大規模更新事業の状況報告（大豊橋付近）

阪神高速道路株式会社

2023年 4月 27日

前回(2023年1月26日)頂いたご意見 (1)

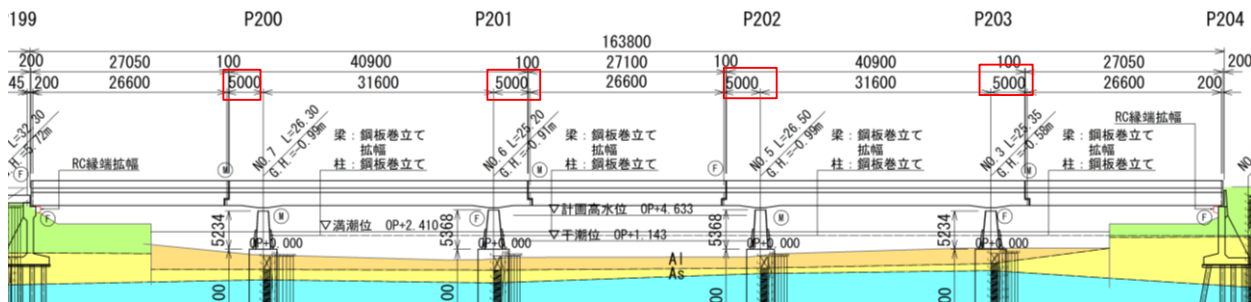
● PC鋼材が腐食している箇所、さびや充填不足部のグラウト材を採取し、塩化物の有無を確認されたい。

塩化物が含まれていなければ、長期維持管理性としてはそれほど危険な状態ではないと思う。

● 1960年代や1970年代頃の端部定着の後埋めモルタルの品質があまりよくなく、遊間や伸縮部から水が浸入しやすい。

上面定着よりも端部定着の上側のリスクが非常に高い可能性もあるので、注意してほしい。

⇒ **グラウトおよびPC鋼材の塩分量調査を実施 【今回報告（資料 右下P15）】**

ゲルバーヒンジ部の破断事例
(アメリカ)

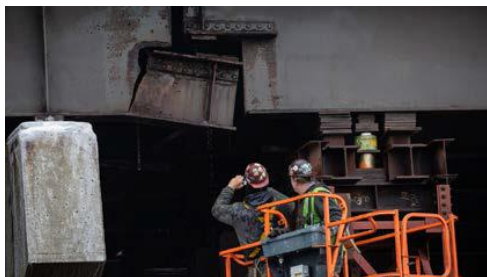
- アメリカのゲルバーヒンジ部の破断事故は、支点から近いところにあるヒンジが破断している。
ゲルバー構造として、どういう場合は損傷が起きやすく、どういう場合は問題ないのかを確認した方がいい。
- 特に、支点到近い場合は、より問題が大きいのではないかと思う。
⇒ 大豊橋のゲルバーは、支点から約5m程度の位置。【アメリカの破断事故は、支点から約2m程度】
応力頻度測定を実施して、疲労耐久性を確認。 【今回報告（資料 右下P16）】
